nº	2020-P67
Au	Conseil d'administration
Date	2020-04-23

Réaménagement de la pointe Nepean – Plan conceptuel révisé et concept finalisé à 50% pour la mise en œuvre de la Partie 1 (muret périphérique et passerelle)

NEPEAN POINT PARK
Ha Ha Development
December 20th, 2019

2020-P67 - Nepean Point Redevelopment – Revised Concept Plan – Part 1 Perimeter Wall and Bridge 50% Design Development (C)

Image 1: Aerial view of the proposed perimeter promenade, Ha Ha and seating bays of Nepean Point Park.

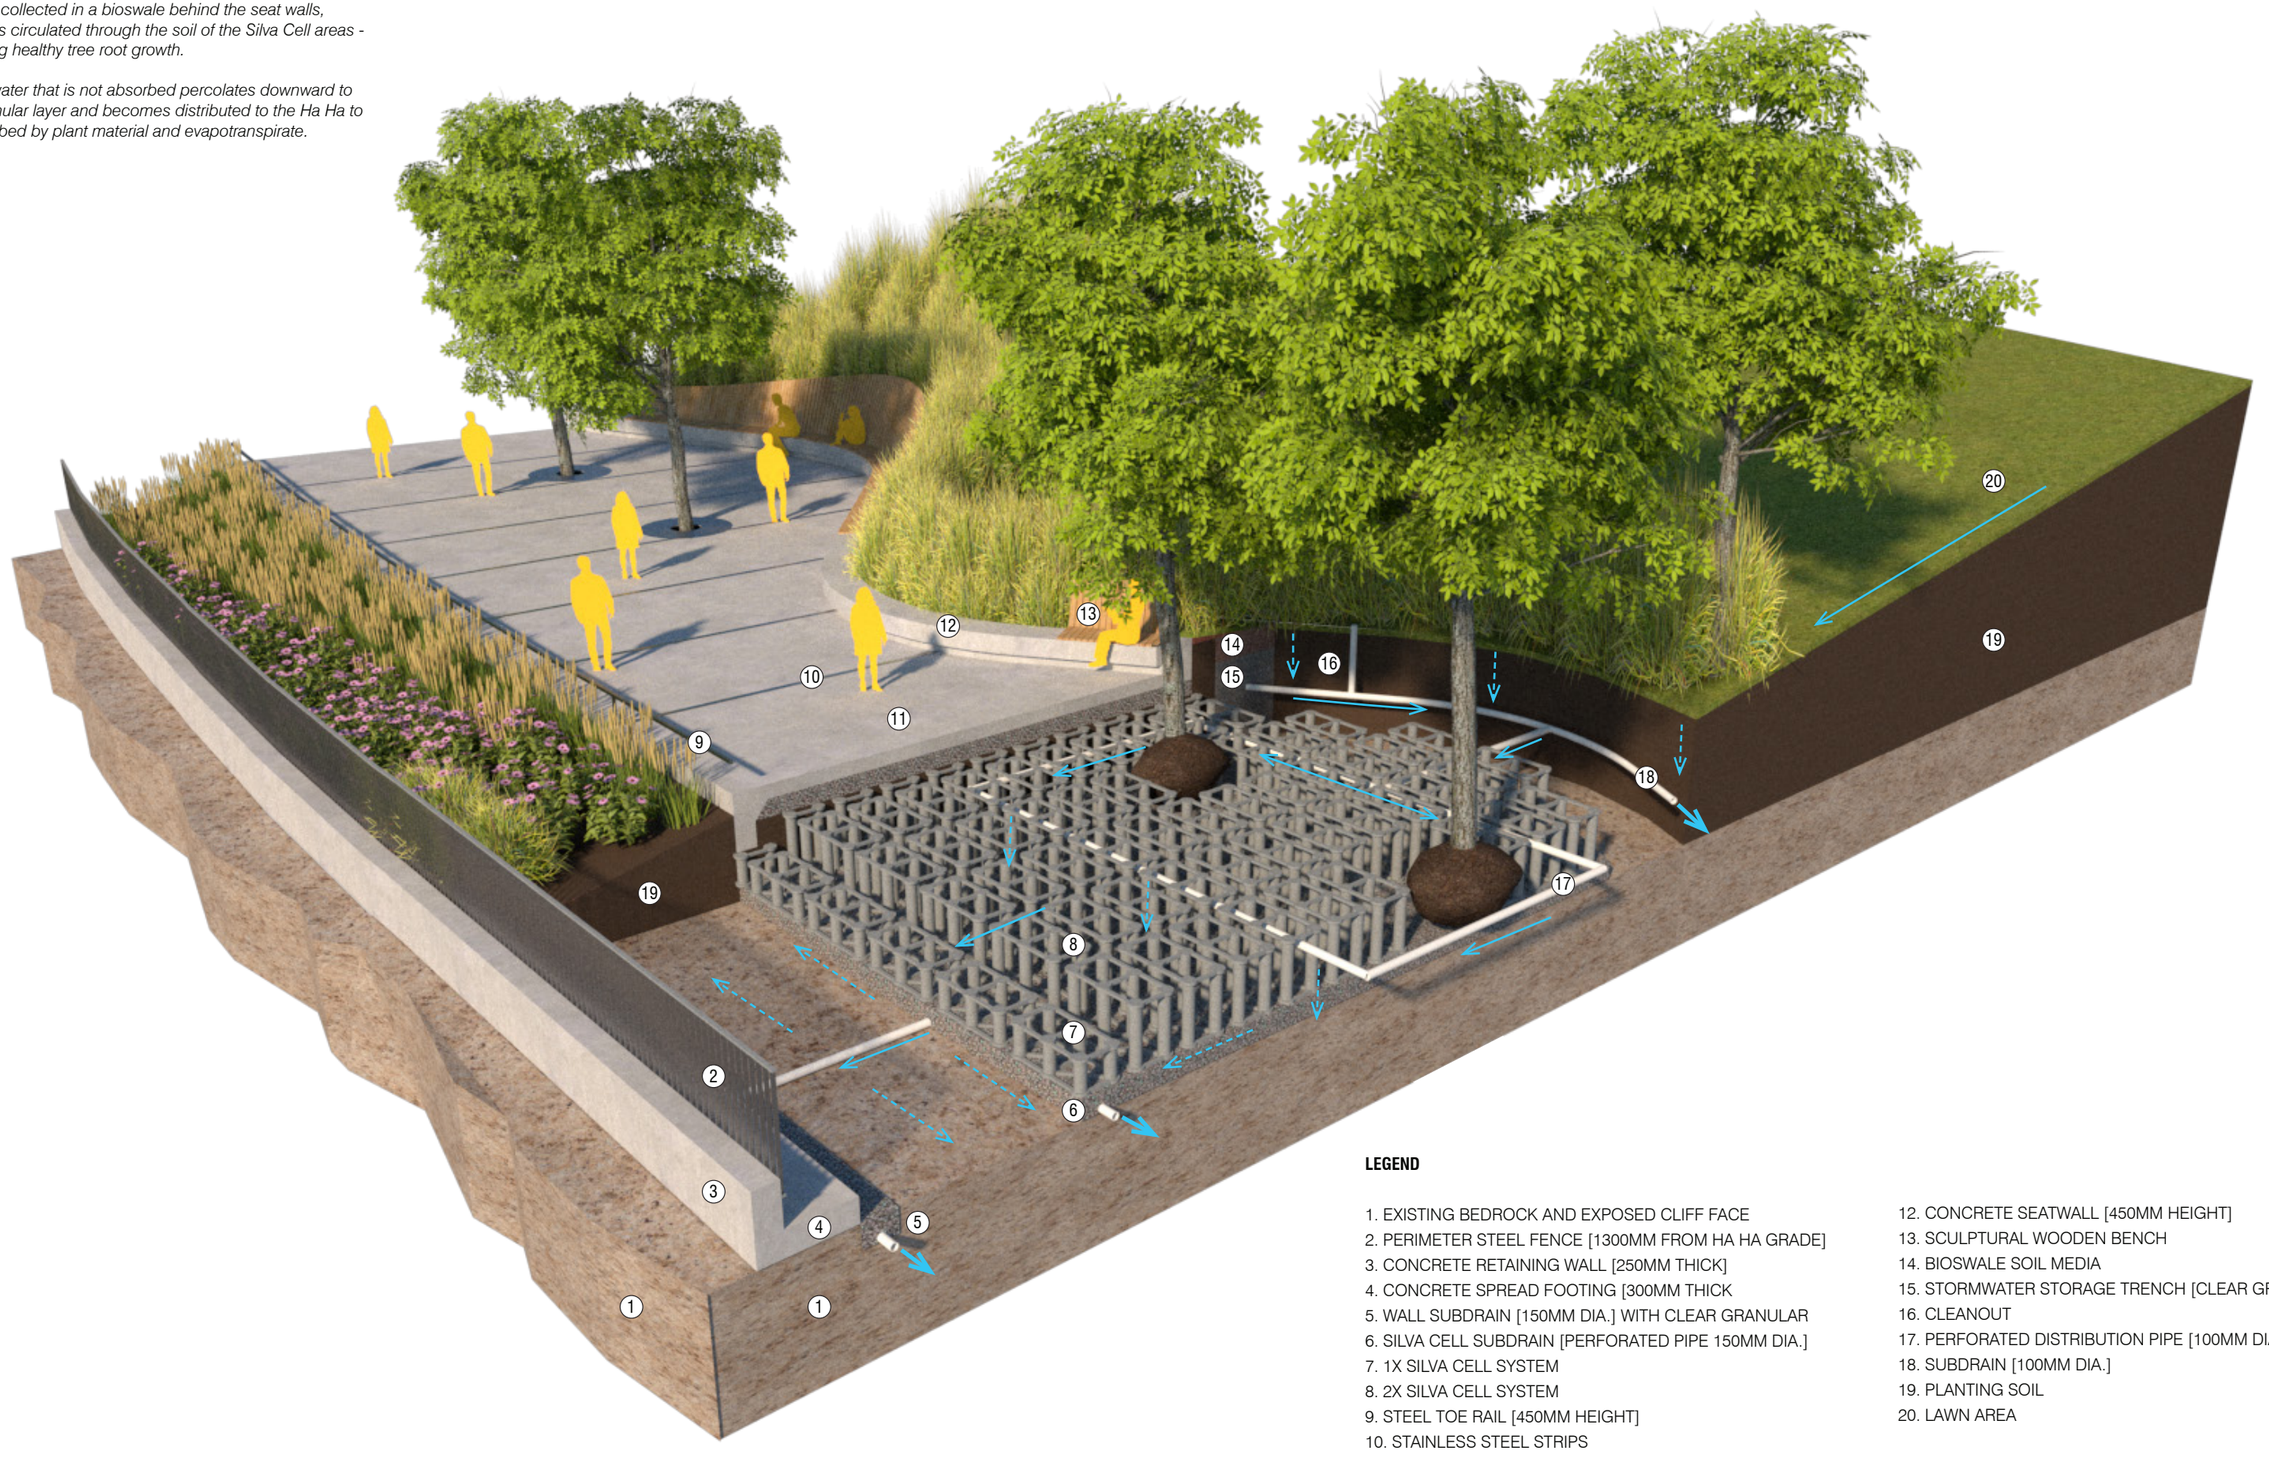
• A palette of native species that work together should be used. • The whole indigenous history of medicinal plants in the tree canopy, shrubs, and under canopy would bring an educational dimension. • The deterioration due to skateboarding of benches and seating walls should be prevented (ex. of devices on urban furniture along the Rhône in Lyon, France).	• On devrait utiliser une palette d'espèces indigènes qui fonctionnent ensemble. • L'ensemble de l'histoire autochtone des plantes médicinales au niveau des arbres, des arbustes, et sous le couvert végétal apporterait une dimension éducative. • Pour éviter la détérioration des bancs et des murets pour s'asseoir, on devrait empêcher la pratique de la planche à roulettes (ex. de dispositifs sur le mobilier urbain le long du Rhône à Lyon en France).
<u>Lighting Strategy</u> • Thought should be given to the way the space works at night and during the winter, and how the lighting features will integrate with the benches, the bridge, the perimeter wall, the ha ha zone, etc.	<u>Stratégie d'éclairage</u> • On devrait réfléchir à la façon dont le site fonctionne la nuit et pendant l'hiver, et comment les éléments d'éclairage vont s'intégrer avec les bancs, le pont, le mur périphérique, la zone ha ha, etc.

AC0.20

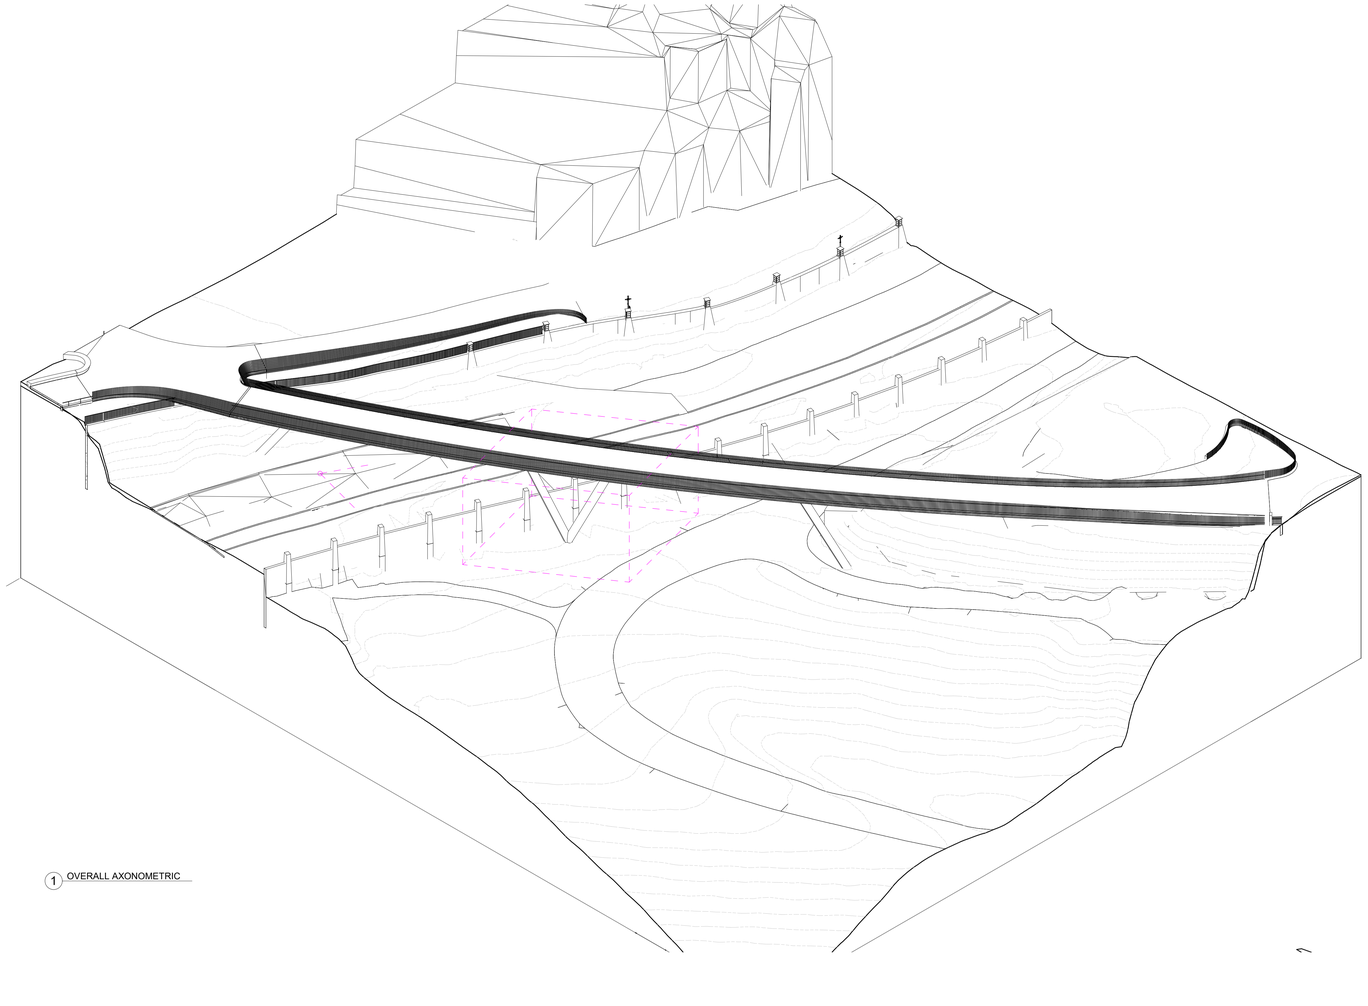
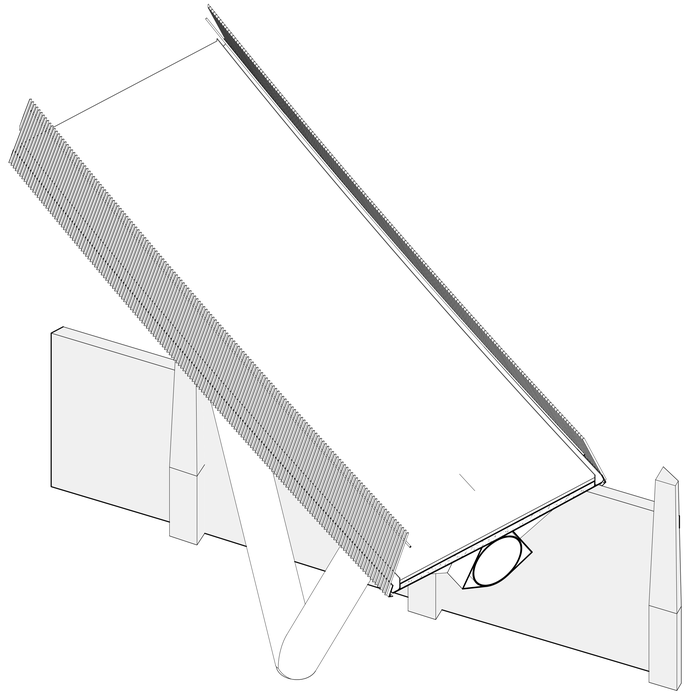
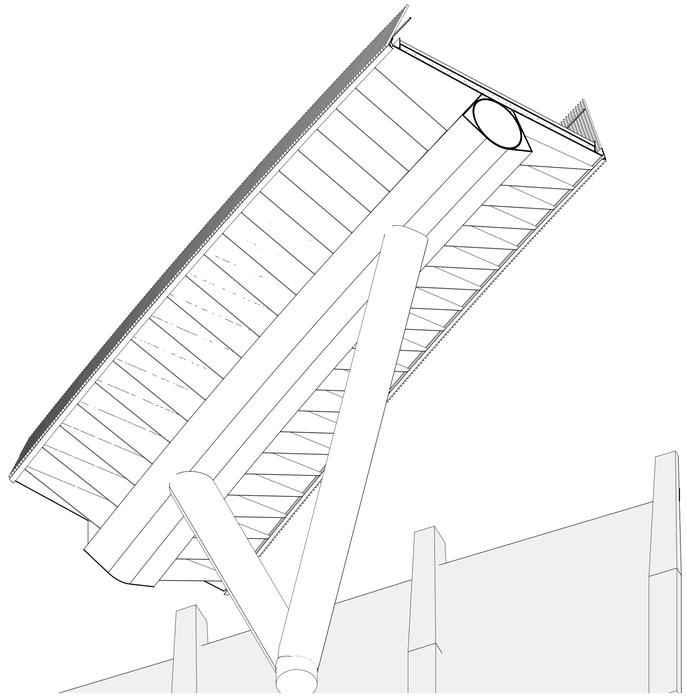
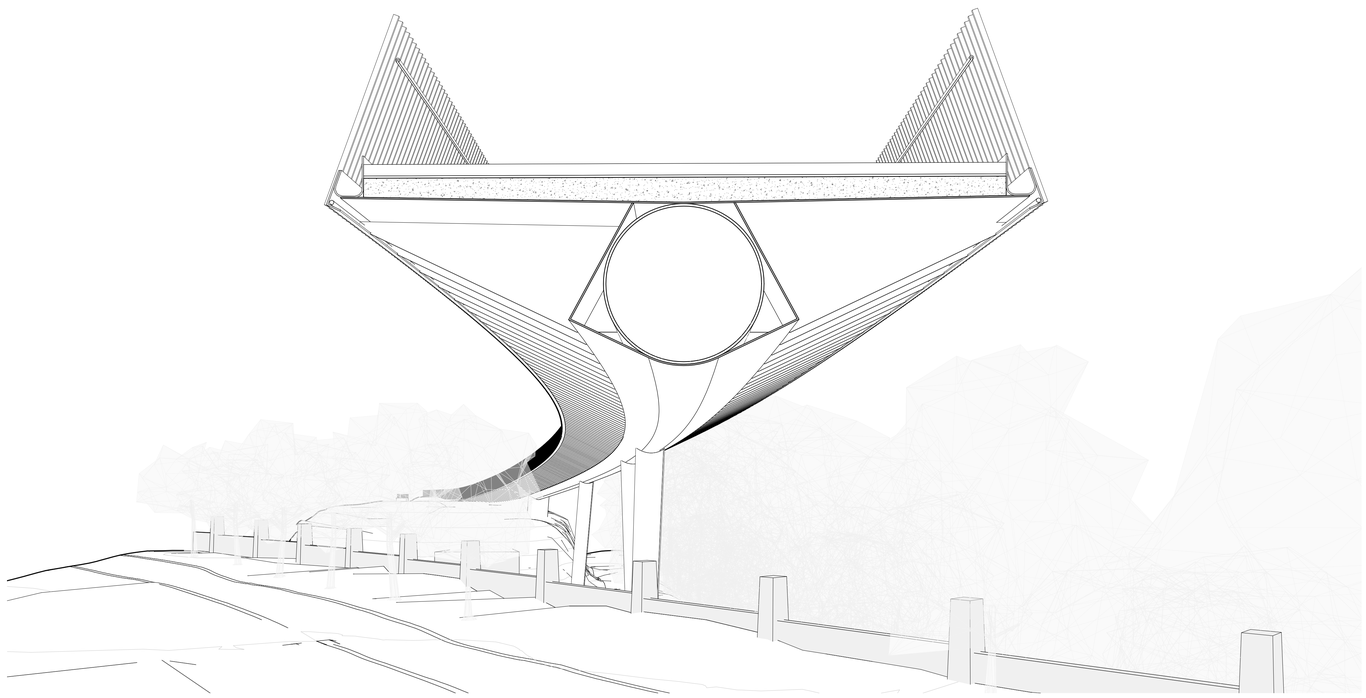
- Having the bridge in the first phase is the right thing to do.
- The elegant and subtle curved form of the bridge should be followed through as the design continues to develop.
- Lighting and guardrails are important elements that have a significant impact on the design and require careful resolution.
- The detailing of the perimeter wall and ha ha zone are well done. This is a precedent we should see more often.
- The indigenous narratives incorporated into the landscape design elements should be explored further.

- Le fait d'avoir le pont dans la première phase est une bonne chose.
- La forme courbée du pont est élégante et subtile et devrait être mise exécution alors que la conception devient plus détaillée.
- L'éclairage et les rambardes sont des éléments importants qui ont un impact significatif sur la conception et qui nécessitent une solution minutieuse.
- Les détails du mur périphérique et de la zone ha ha sont bien conçus. C'est un précédent que nous devrions voir plus souvent.
- On devrait étudier plus en profondeur les récits autochtones incorporés dans les éléments du concept d'aménagement paysager.
